PARC ÉOLIEN
DE LINGHEM 2

MEMOIRE EN REPONSE A L'AVIS N°2020-4879 DE LA MRAE SUR LE PROJET DE PARC EOLIEN DE LINGHEM 2 A LINGHEM (62)

Eoliennes du Mont d'Hiette en vert, projet éolien de Lingham 2 en jaune
(Source : étude paysagère page 107)

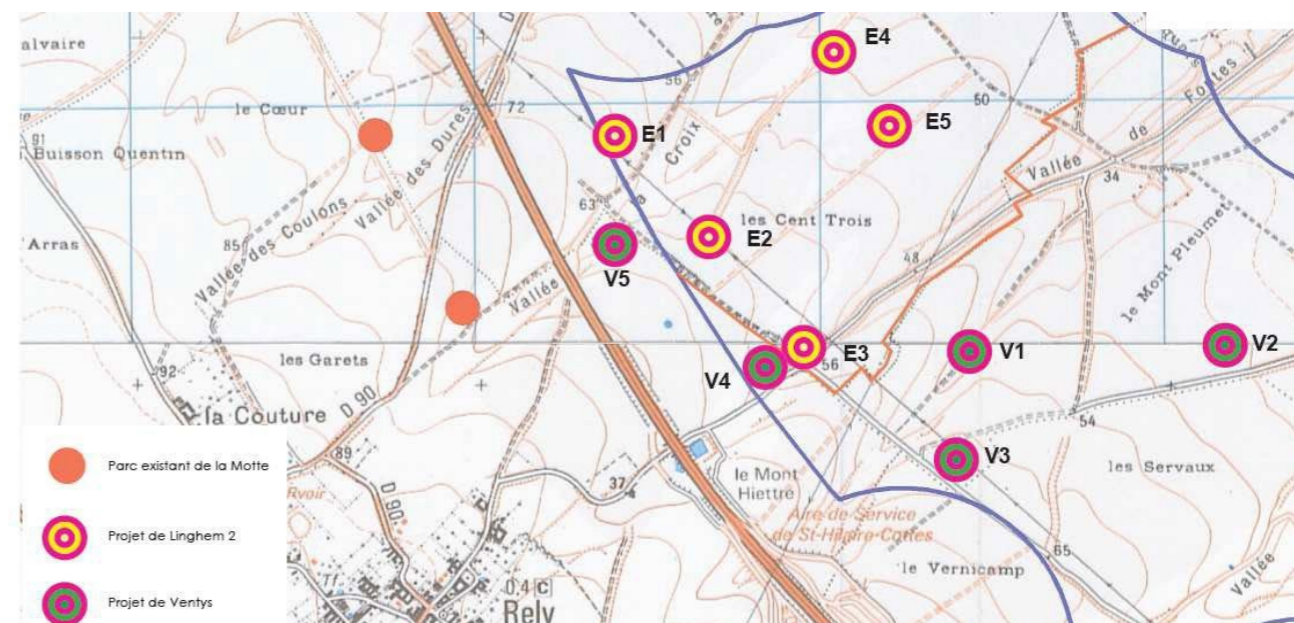
Lors du dépôt du projet de Lingham 2, un autre projet très proche faisait également l'objet d'un dépôt. Deux éoliennes de chacun des projets sont en concurrence directe. Il s'agit de E2 et E3 du projet de Lingham et de V4 et V5 du projet de Mont d'Hiette (page 107 de l'étude paysagère).

Deux compromis sont présentés dans l'étude paysagère, avec la suppression des éoliennes E3 et V5, ou des éoliennes E2 et V4. Selon le dossier, à la lecture des photomontages, aucun des deux compromis n'émerge par rapport à l'autre, et les deux variantes sont envisageables (page 128 de l'étude paysagère).

Par ailleurs, l'étude des variantes ne prend pas en compte le projet de parc éolien du Mont d'Hiette (page 153 de l'étude d'impact), alors que ces deux parcs formeront un ensemble pour lequel une harmonie et une minimisation des impacts doivent être recherchés. L'étude d'impact du projet de parc éolien du Mont d'Hiette évoque les impacts cumulés avec le présent projet sans mentionner l'éolienne E3L.

L'autorité environnementale recommande de compléter la présentation des variantes en intégrant le projet de parc éolien du Mont d'Hiette, et de rechercher une harmonie entre les deux projets minimisant leur impact.

Pour rappel, les projets initiaux de Lingham 2 et du Mont d'Hiette étaient composés chacun de 5 éoliennes comme suit :

Dans le volet paysager, une implantation modifiée a été ajoutée en fin de chapitre de présentation des variantes.

Cette variante, qui concerne les deux projets de Lingham 2 et du Mont d'Hiette, est issue d'un accord des deux porteurs de projets pour supprimer une éolienne pour chacun d'eux : la E3 du parc de Lingham 2 et la V5 du parc du Mont d'Hiette. Cet accord a été coconstruit avec Monsieur le sous-Préfet en 2018.

Ainsi, le Projet de Parc éolien de Lingham 2 est désormais composé de 4 éoliennes et 1 poste de livraison.

Figure 3 : Localisation des structures à implanter suite à la modification du schéma d'implantation dans le cadre du projet éolien de Lingham 2
(Fond : Source IGN)

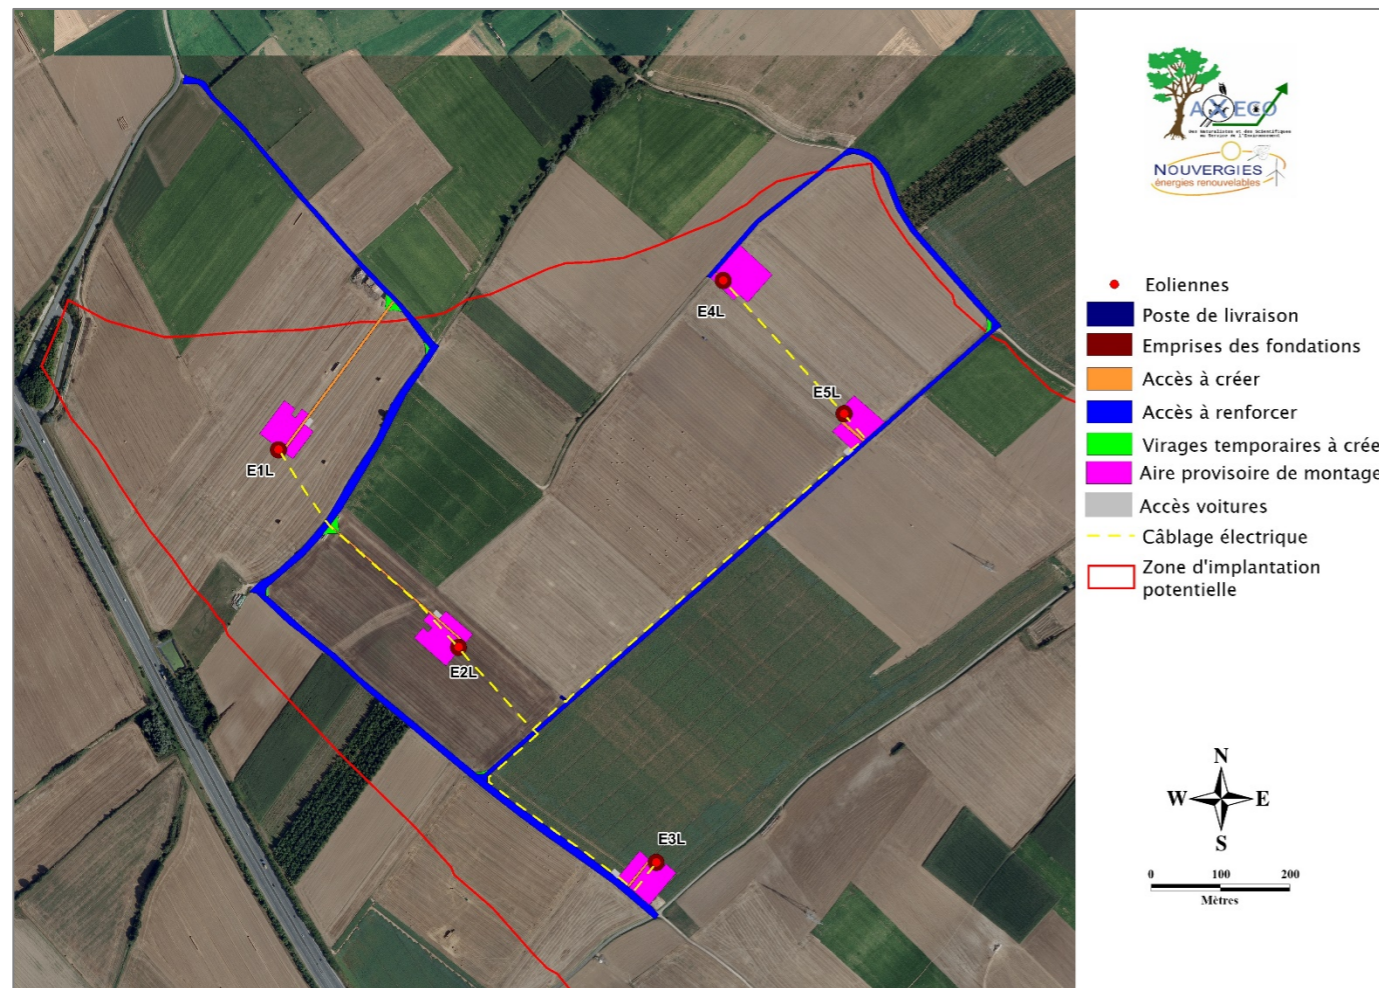
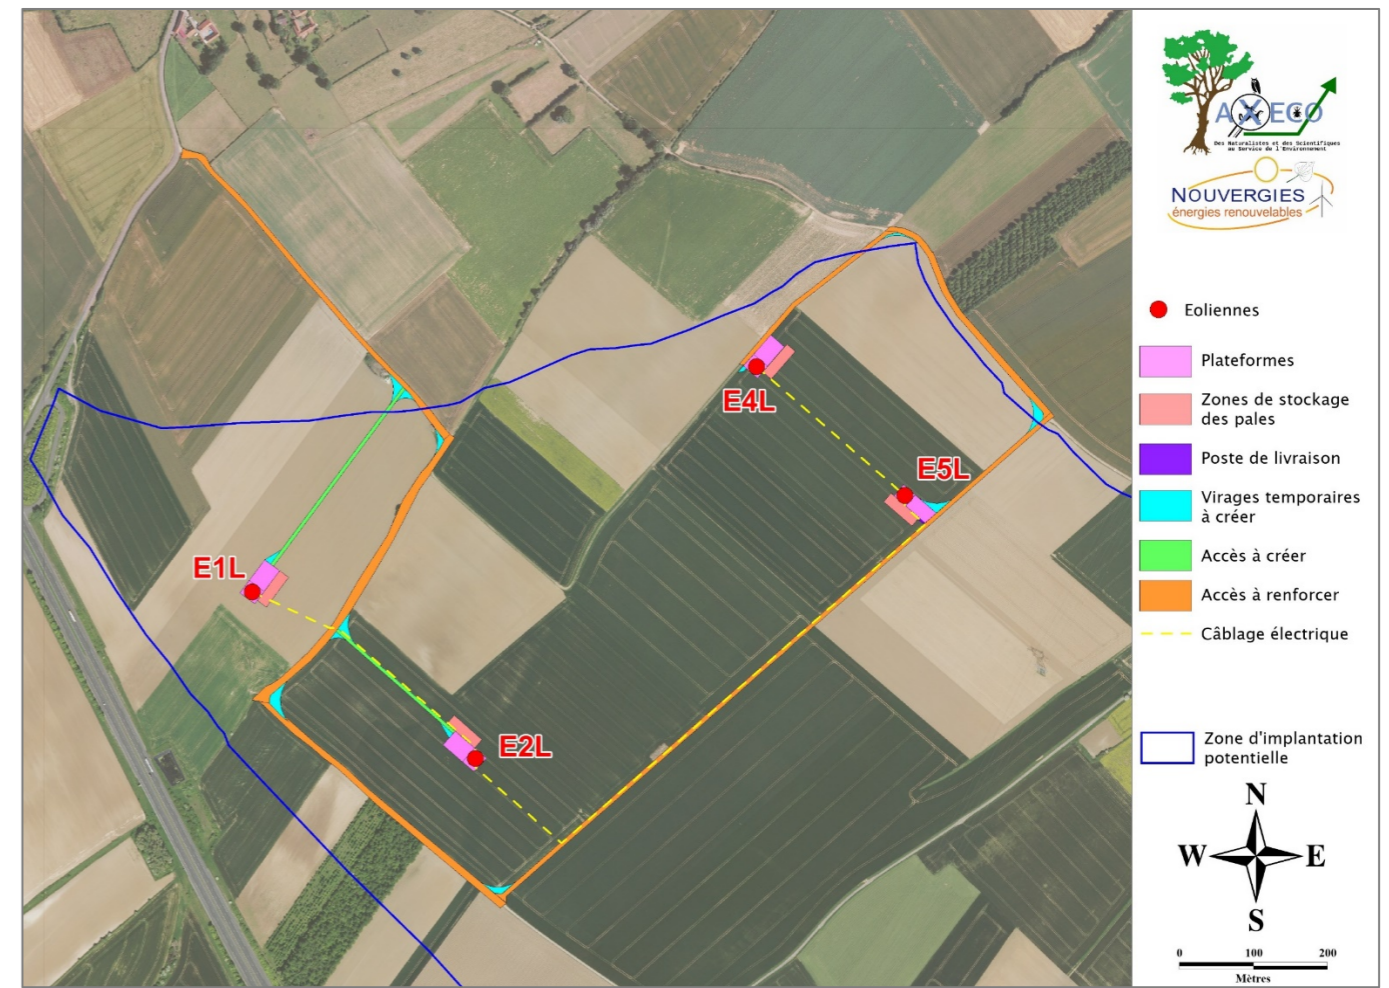
L'autorité environnementale recommande de déplacer les éoliennes E1L et E2L à 200 mètres en bout de pale des haies et boisements et de tout lieu d'intérêt pour les chauves-souris.

→ Les modifications du schéma d'implantation consistent (Figure 2 et Figure 3) :

- en la suppression de la machine E3L et de la portion d'accès à renforcer permettant l'accès à cette machine.
- au déplacement de la machine E1L de 70 mètres vers le Sud-ouest dans la même parcelle cultivée, conformément aux demandes de la MRAE.
- au déplacement de la machine E5L de 30 mètres vers le Nord-est dans la même parcelle cultivée. Cette machine a été déplacée pour des raisons paysagères,
- au déplacement du poste de livraison, prévu initialement en cultures, le long de l'accès à renforcer entre E2L et E5L à proximité de E2L, le long de ce même chemin à proximité de E5L.

Remarque : La modification du schéma d'implantation s'est accompagnée d'une modification des structures annexes en pied d'éoliennes (plateformes, zones de stockage des pales...). Ainsi, outre la suppression d'une éolienne et d'une portion d'accès à renforcer, cette évolution des emprises en pied de machine a également fait évoluer les surfaces d'emprises temporaires et définitives. A titre d'exemple, les surfaces cultivées détruites temporairement sont moins importantes avec le nouveau schéma d'implantation alors que les surfaces cultivées détruites définitivement sont plus importantes avec le nouveau schéma d'implantation et ce, malgré la suppression d'une éolienne. Ce fait est induit par la création de plateformes d'emprise définitive non prévues initialement. Les surfaces cultivées détruites restent toutefois dans le même ordre d'échelle (cf. Analyse floristique).

→ La machine E1L se situe toujours en milieux ouverts cultivés, à enjeux faibles pour la plupart des espèces à l'exception du Vanneau huppé et des busards. Le déplacement de l'éolienne de 70 m vers le Sud-ouest, l'intègre davantage au sein du territoire de chasse préférentiel des busards (observation de 2017). Ces domaines vitaux fluctuant avec les variations d'assolement (cf. utilisation du secteur en 2015), le déplacement de l'éolienne n'implique pas de modification concernant le niveau d'impact identifié pour l'avifaune en général et les busards en particulier.

→ De même, le déplacement de 30 mètres vers le Nord-est de l'éolienne E5L n'est pas de nature à modifier les impacts pressentis sur l'avifaune.

Carte de présentation du projet « Eoliennes du Mont d'Hiette » en vert
(en jaune : le projet éolien de Linghem 2)
(source : étude paysagère page 107)

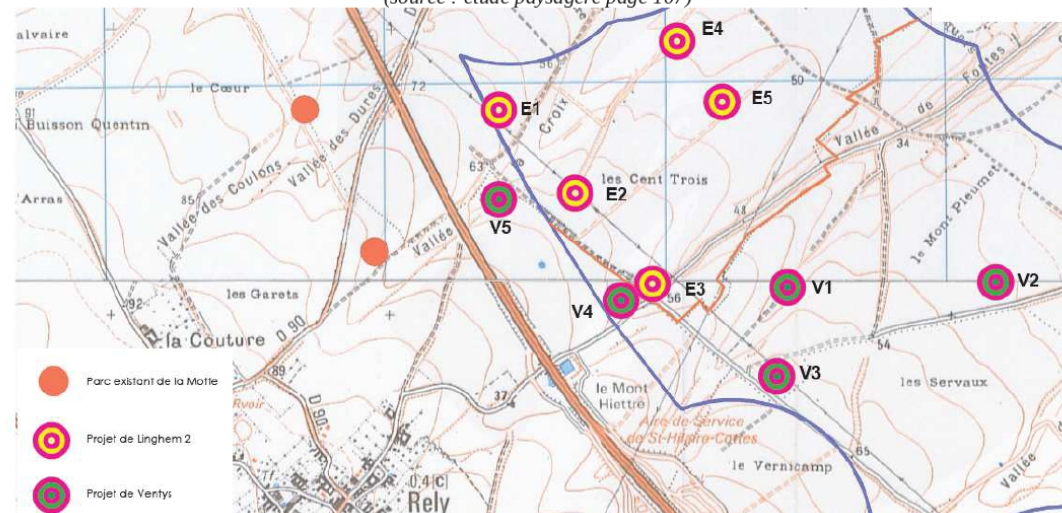
L'autorité environnementale relève que le projet s'insère en continuité voire en superposition du projet de la société « Eoliennes du Mont d'Hiette », qui a fait l'objet d'un avis de l'autorité environnementale du 4 octobre 2019³. L'étude d'impact (page 143) indique une distance de 130 mètres de l'éolienne E3L avec ce parc.
